島根原子力発電所 2 号炉 審査資料	
資料番号	EP-061 改 54(比)
提出年月日	令和 2 年 6 月 30 日

## 島根原子力発電所 2 号炉

「実用発電用原子炉に係る発電用原子炉設置者の重大事故の発生及び拡大の防止に必要な措置を実施するために必要な技術的能力に係る審査基準」への適合状況について

まとめ資料比較表〔技術的能力 1.12 発電所外への放射性物質の拡散を抑制するための手順等〕

第 1.12-1 図 大気への放射性物質の拡散抑制手順の概要図

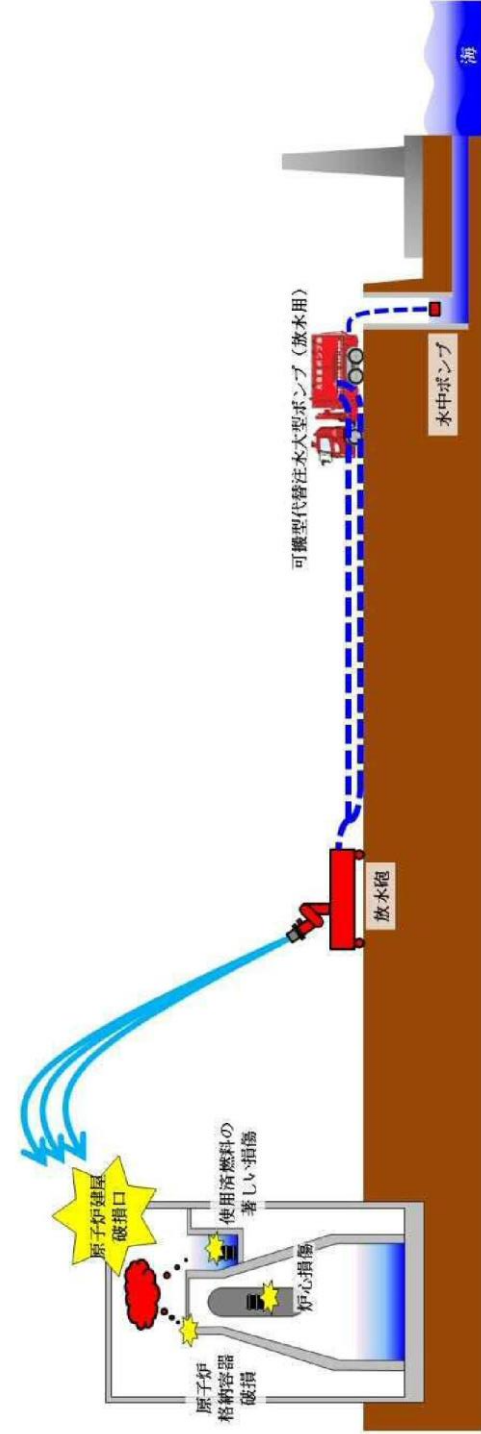
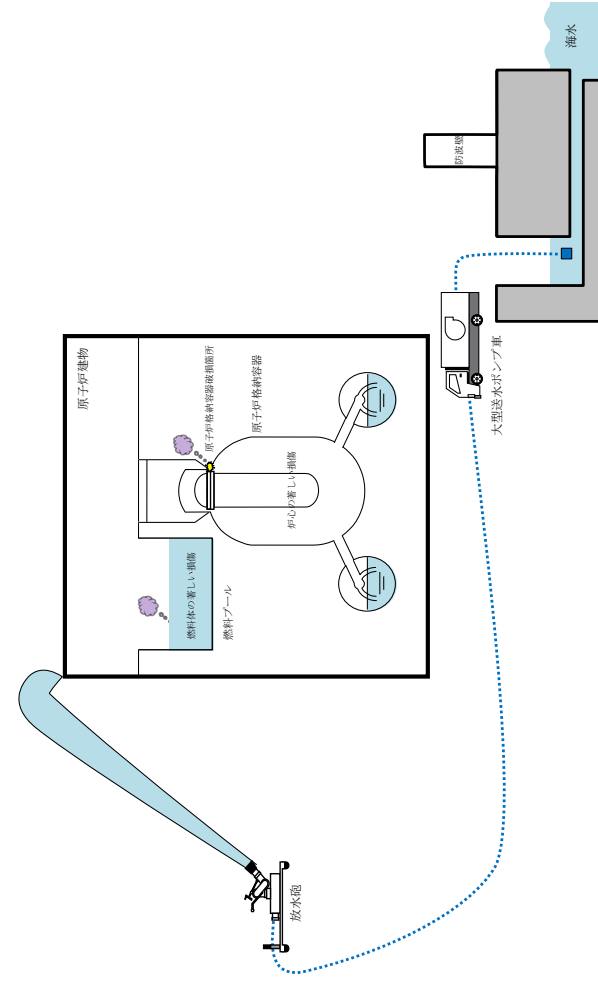
・設備の相違  
 【柏崎 6/7, 東海第二】  
 設計方針の相違による  
 系統構成の相違

第1.12.2 図 大気への放射性物質の拡散抑制 タイムチャート

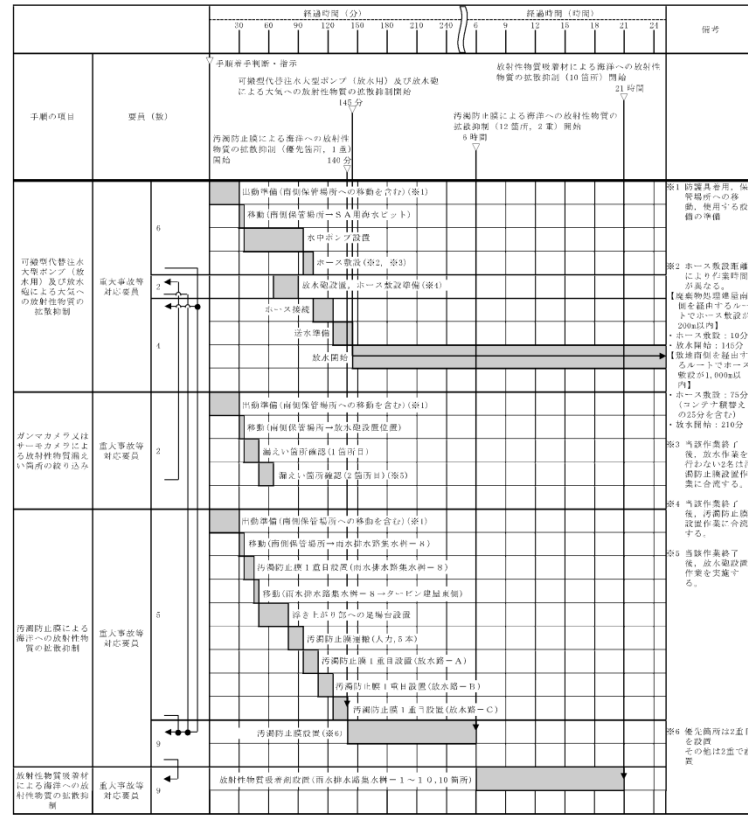
・体制及び運用の相違  
【柏崎 6/7, 東海第二】  
⑧の相違

第 1.12-11 図 航空機燃料火災への対応の概要図

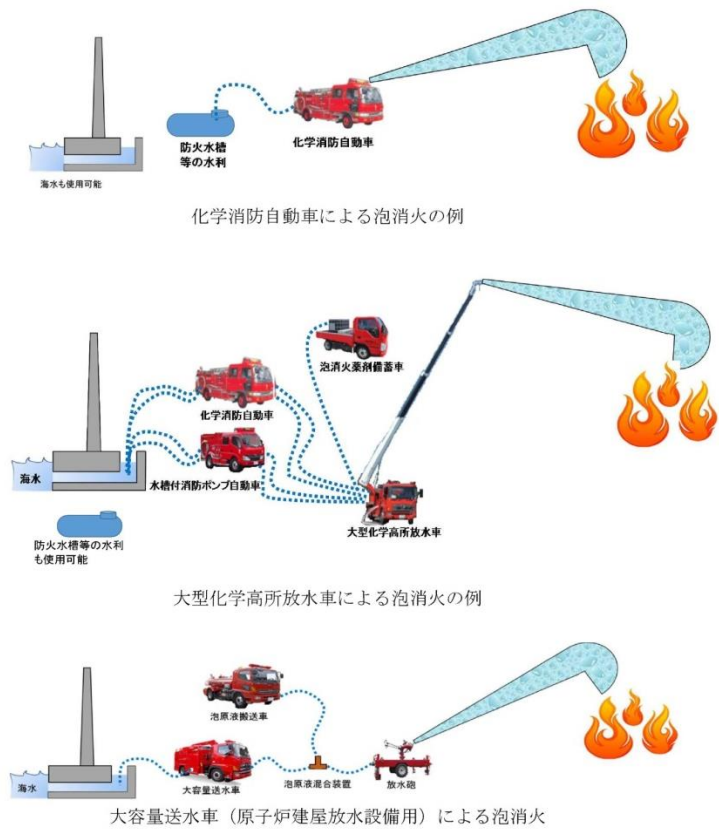
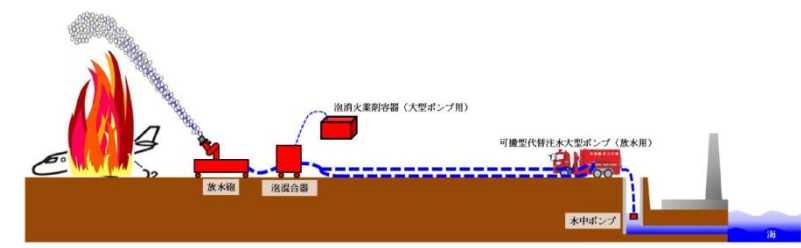
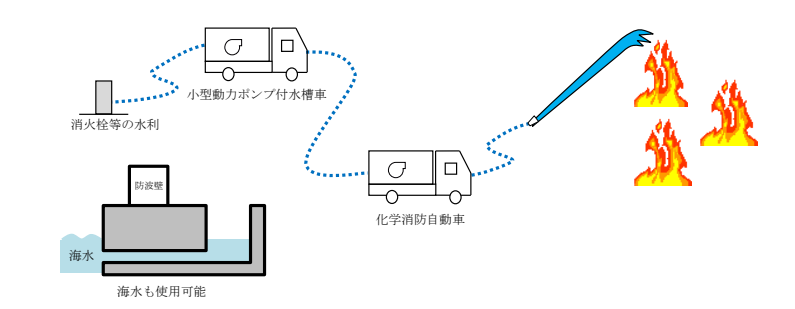
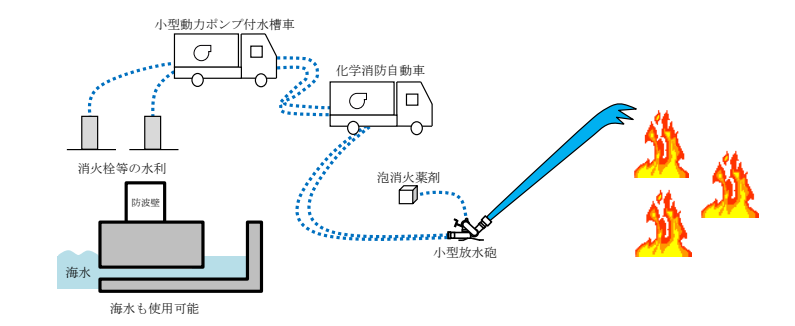
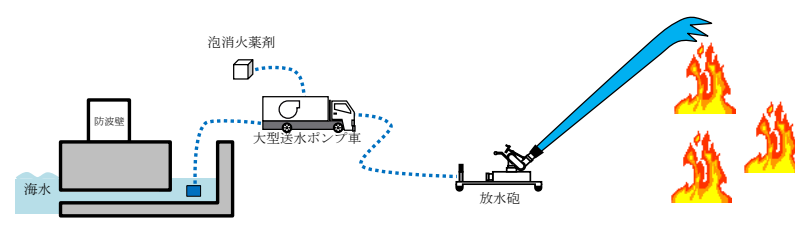
・設備の相違  
【柏崎 6/7, 東海第二】  
①, ②の相違

第2.1.2 図 大規模な自然災害（地震）により生じ得る発電用原子炉施設の状況 (1/3)

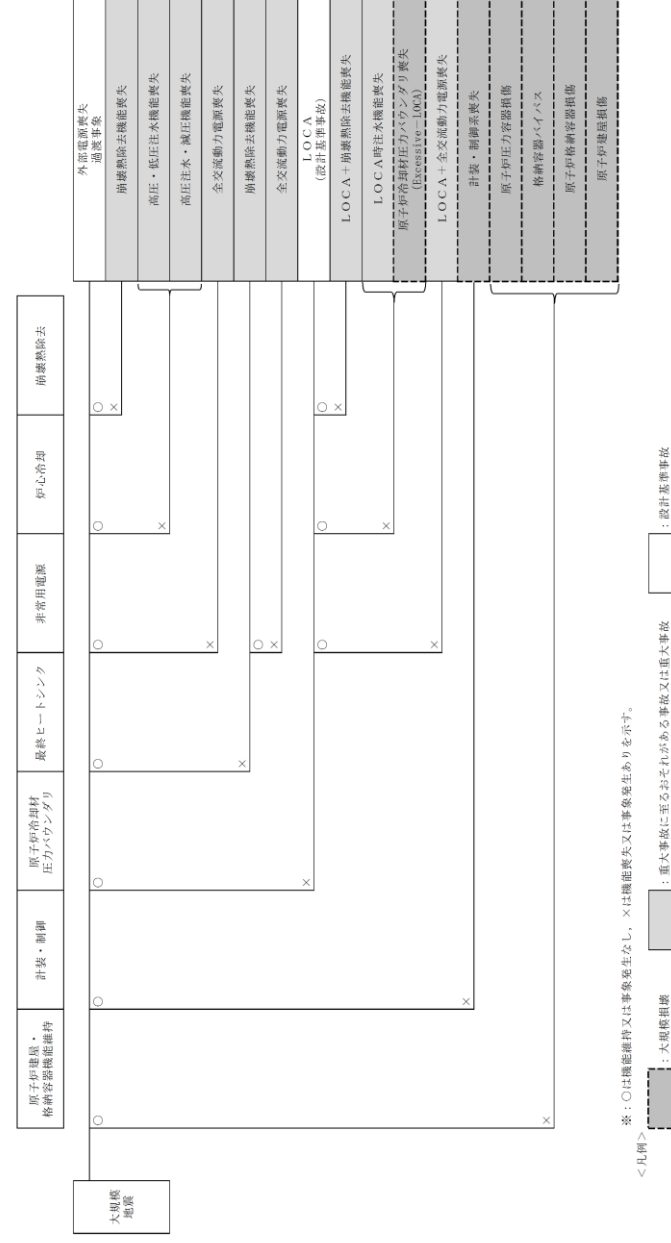
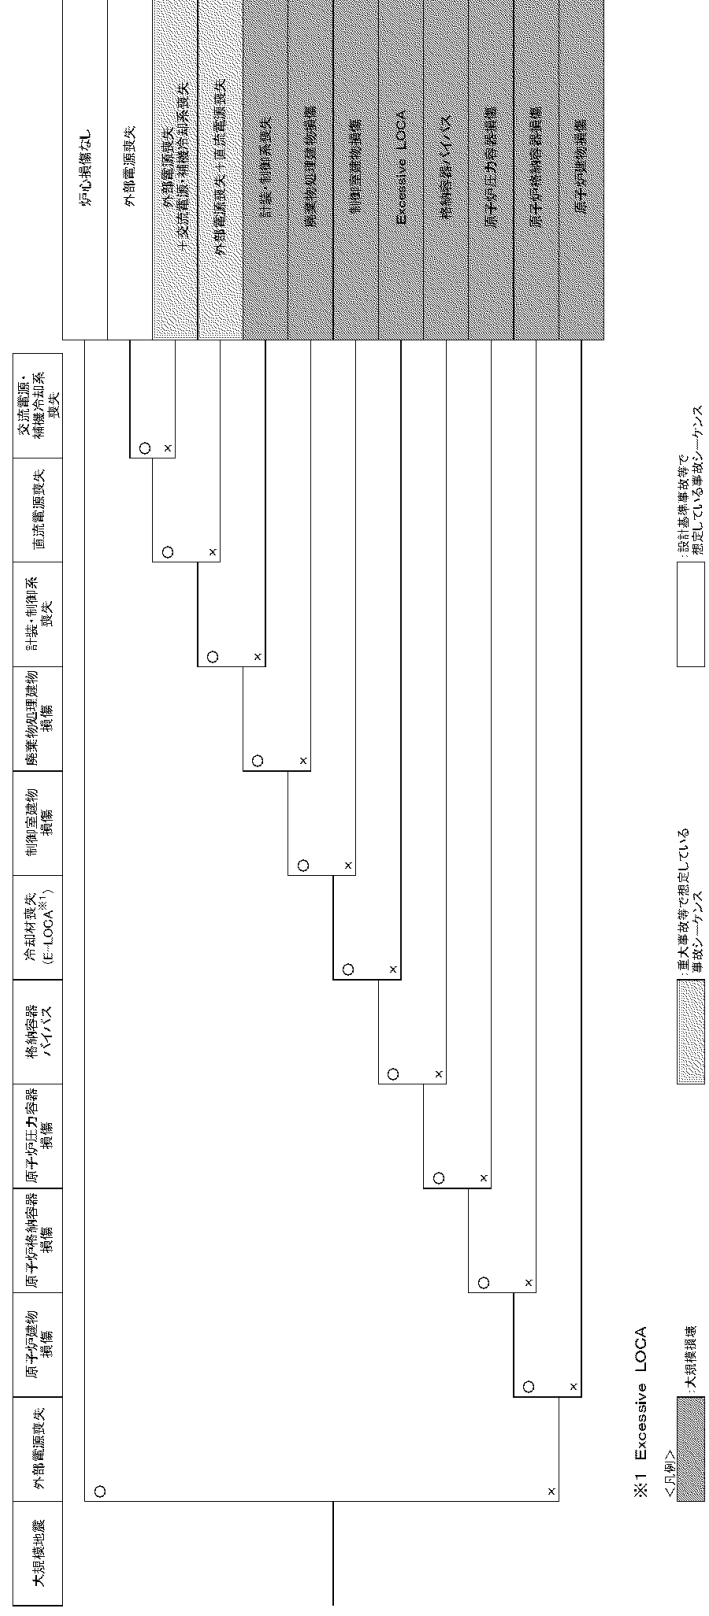
・解析結果の相違  
 【柏崎 6/7, 東海第二】  
 地震PRAにおける  
 事故シーケンスの分類  
 の相違
